An den Grossen Gemeinderat

W i n t e r t h u r

Nutzungsplanung:
Baulinien-Revisionspaket 2015

Schaffhauser- und Seuzacherstrasse (Bereich Kirche St. Ulrich stadtauswärts)

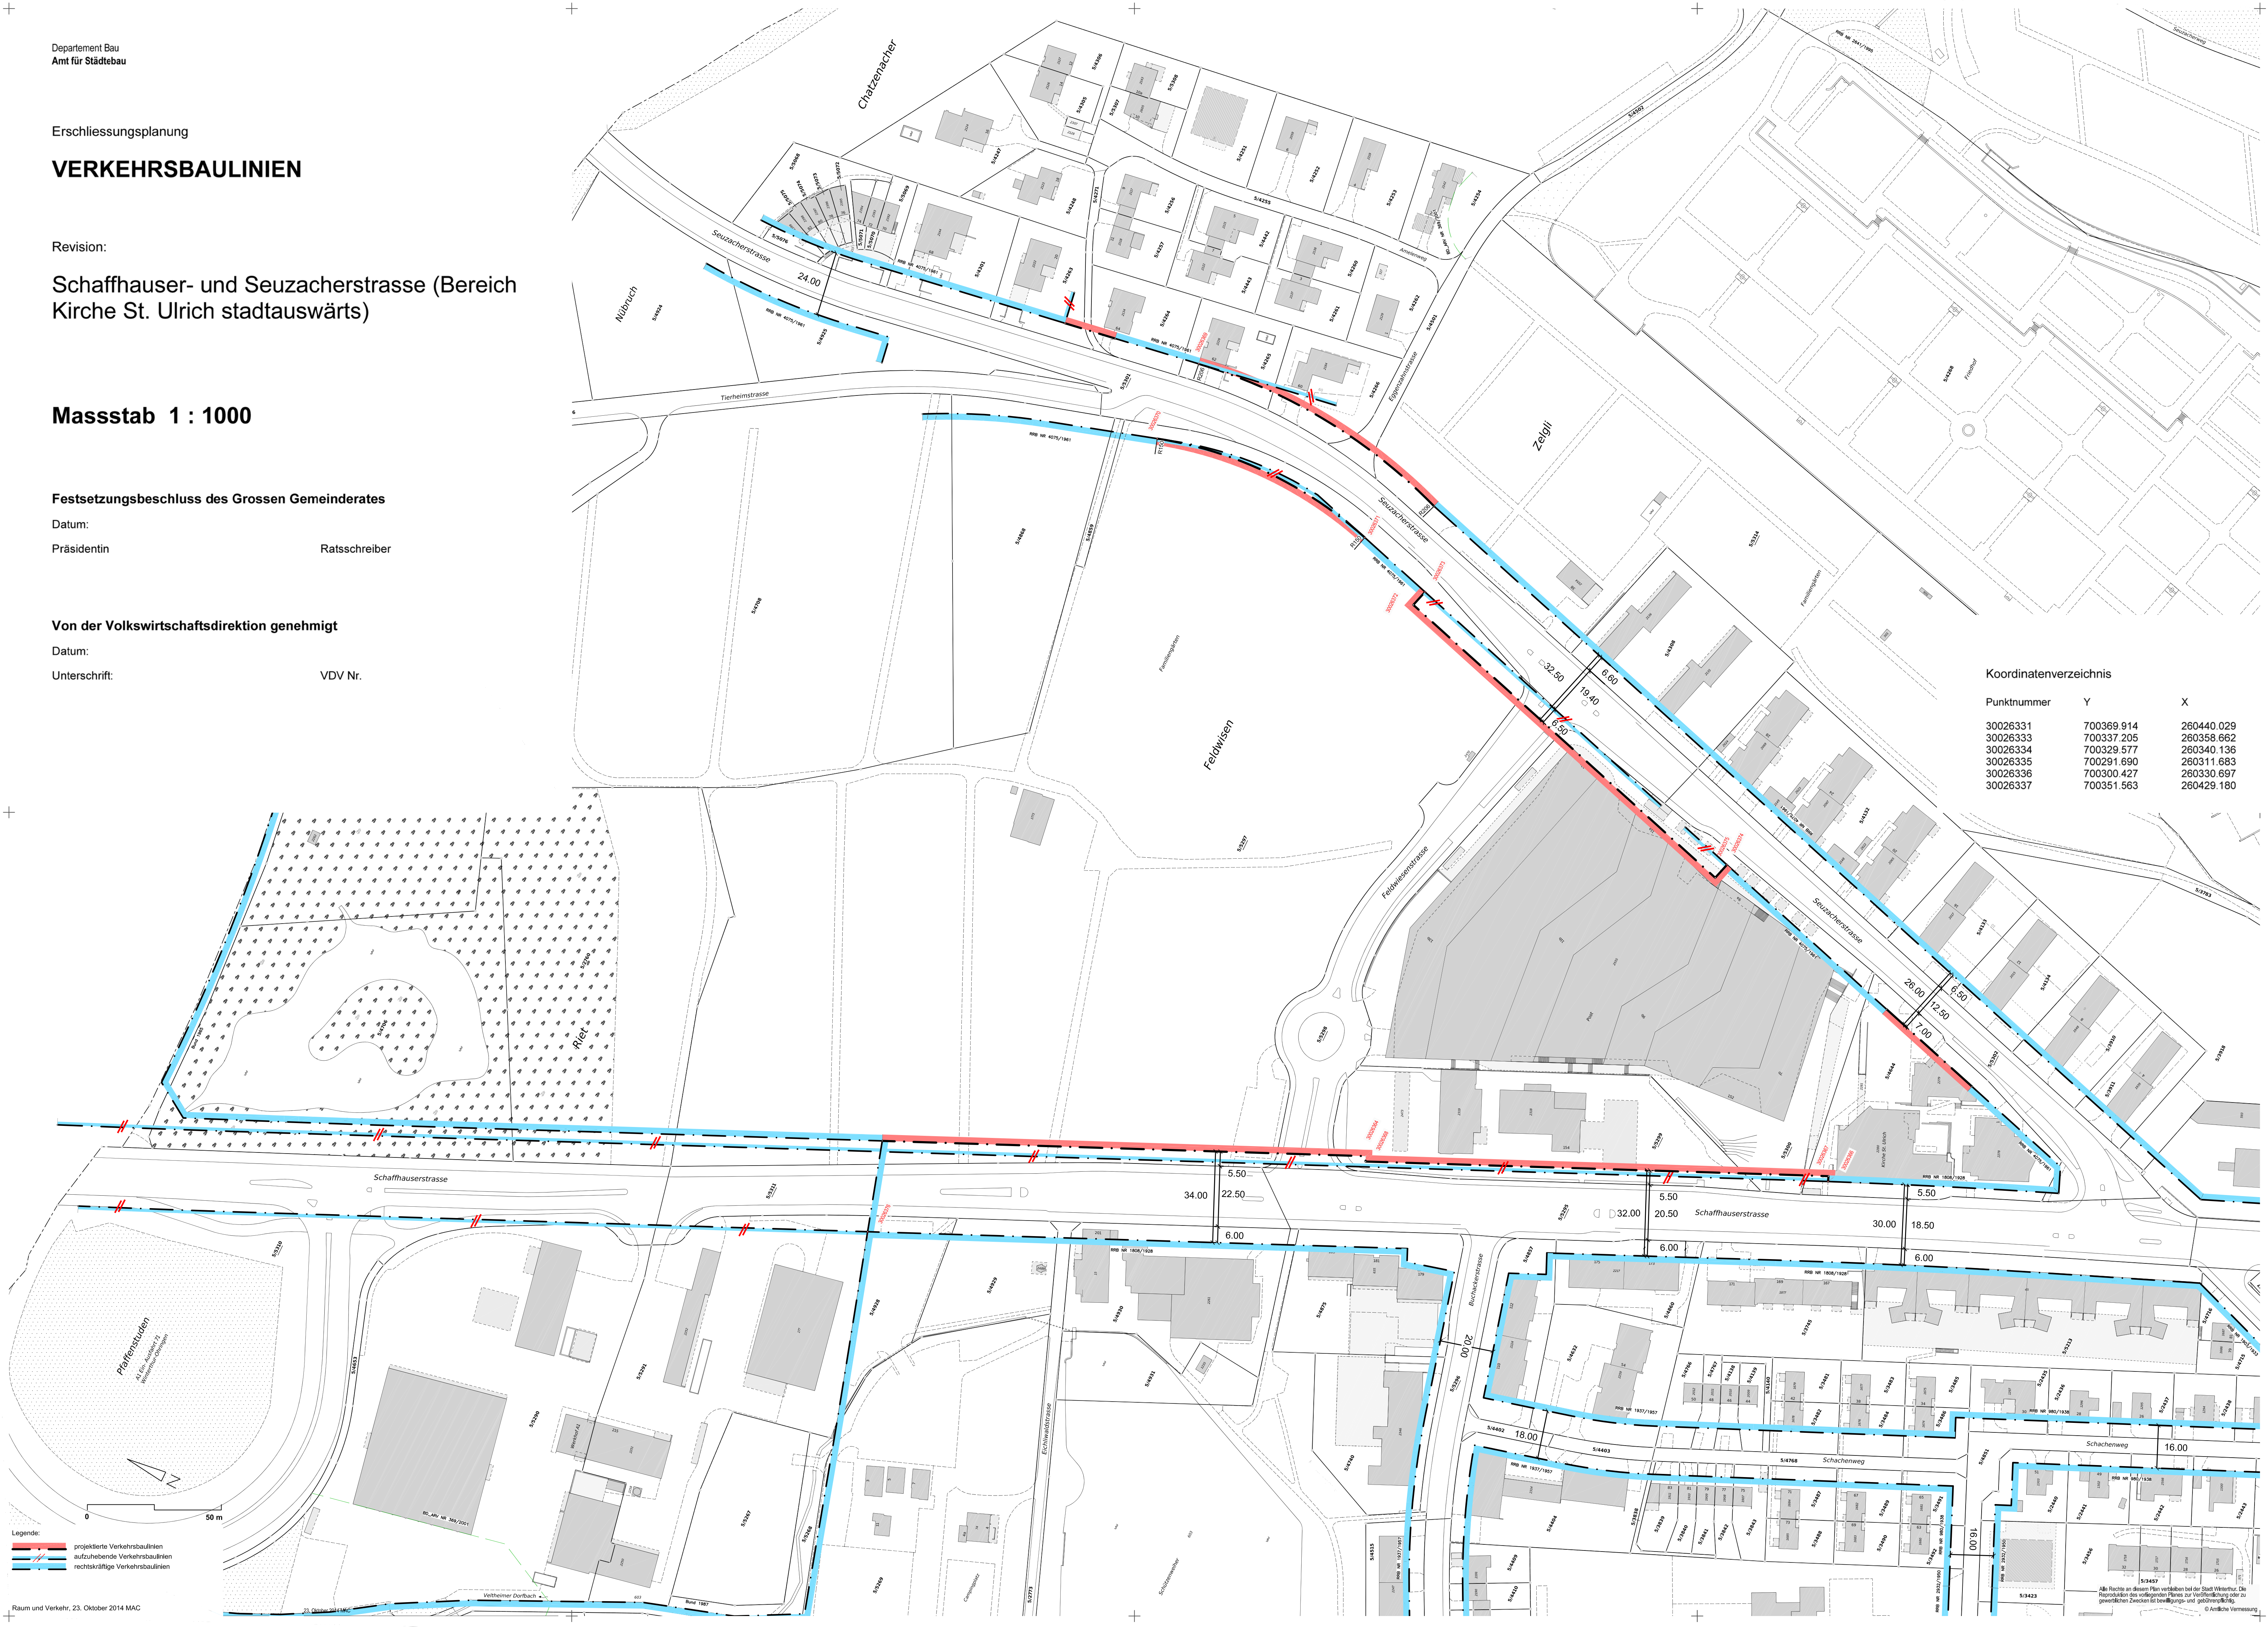
Im Rahmen des Neubaus des Einkaufszentrums Rosenberg wurden die umliegenden Strassen ausgebaut, die Buslinie verlängert und neue Bushaltestellen erstellt. Die Baulinien wurden nicht gleichzeitig an die neuen Verhältnisse angepasst und entsprechen damit weder dem heutigen Strassenausbau noch den künftigen Anforderungen. So liegen die bestehenden Baulinien an der Schaffhauser- und Seuzacherstrasse, auf Seiten der Tankstelle respektive des Einkaufszentrums Rosenberg, sehr nahe am Strassenraum und sichern diesen nur ungenügend. Im Bereich der Seuzacherstrasse führt die Baulinie gar durch die Bushaltestelle. Künftige Änderungen und Ausbauten der Strasse sind im Baulinienbereich kaum mehr möglich.

Langfristig ist für die Raumsicherung von einer mit einer Baumallee (2 x 2 m) gesäumten, abschnittsweise bis fünfspurigen **Schaffhauserstrasse** (inkl. Abbiege- und Busspuren, 5 x 3,5 m) mit beidseitigem Rad-/Gehweg (2 x 3,5 m, 1 x 2 m Fussgängerschutzinsel) auszugehen. Dies ergibt einen Strassenquerschnitt von bis zu 30,5 m. Die Sicherung der bestehen-

den und künftigen Anforderungen bedarf deshalb einer Verschiebung der Baulinie Richtung Westen, von der Bushaltestelle Schützenhaus bis zu den bestehenden Bundesbaulinien beim Werkhof der Autobahnzufahrt. Nördlich der Feldwiesenstrasse soll die neue Baulinie lückenlos an die Baulinie der Autobahn anschliessen und damit einen Abstand von 34 m aufweisen. Südlich der Feldwiesenstrasse soll der Baulinienabstand – aus Rücksicht und in Abstimmung auf die bestehende Zentrumszone und deren Nutzungsmöglichkeiten – auf 32 m festgelegt werden. Der Übergang von 34 m auf 32 m erfolgt südlich der Feldwiesenstrasse in der für Neubauten massgebenden Fassadenflucht des Einkaufszentrums.

Die östlich der Schaffhauserstrasse liegenden Baulinien werden südlich der Feldwiesenstrasse um 2 m verschoben mit neu total 32 m Baulinienabstand, nördlich der Feldwiesenstrasse um 4 m verschoben mit neu total 34 m Baulinienabstand. Im Bereich der bestehenden Bundesbaulinien (Autobahnzufahrt) werden die kommunalen Baulinien aufgehoben (keine Doppelbestimmung mehr).

Mit einer Verschiebung der Baulinie an der Kreuzung **Seuzacher-/Feldwiesenstrasse** bis auf die Gebäudeecke des Einkaufszentrums kann der bestehende Strassenraum inkl. der Bushaltestellen genügend gesichert werden. Gegen die Verschiebung der Baulinie wurde eine private Einwendung eingereicht. Die Baulinie unterlaufe die erteilten Bewilligungen und sei weder im öffentlichen Interesse noch verhältnismässig. Nach Ansicht des Amtes für Städtebau berücksichtigt die vorgesehene Baulinie die bestehenden, 2006 bewilligten Hochbauten. Bereits in der damaligen Baubewilligung wurde darauf hingewiesen, dass diese Baulinien überholt seien und bei einer Revision derselben das bewilligte Projekt berücksichtigt werde. Im Untergrund und im Vorgartenbereich kommen durch die Verschiebung der Baulinie bestehende private Bauten und Anlagen neu in den Baulinienbereich zu liegen. Diese werden dadurch vorschriftswidrig. Die Baulinienrevision ist für die langfristige Raumsicherung von bestehenden und allfälligen künftigen Infrastrukturanlagen wichtig und aufgrund der expliziten Bezugnahme auf die Hochbauten (in Zentrumszonen ist gemäss Art. 47 BZO auf die Baulinie zu bauen) angemessen und verhältnismässig.

Die westlich der Seuzacherstrasse liegenden Baulinien werden im Kreuzungsbereich der Feldwiesenstrasse um 6,5 m verschoben mit neu total 32,5 m Baulinienabstand. Gleichzeitig wird die Baulinie im Bereich der Seuzacherstrasse 60 und 62 der gebauten Strasse angepasst und im Bereich der Seuzacherstrasse 3 eine Baulinienlücke geschlossen.
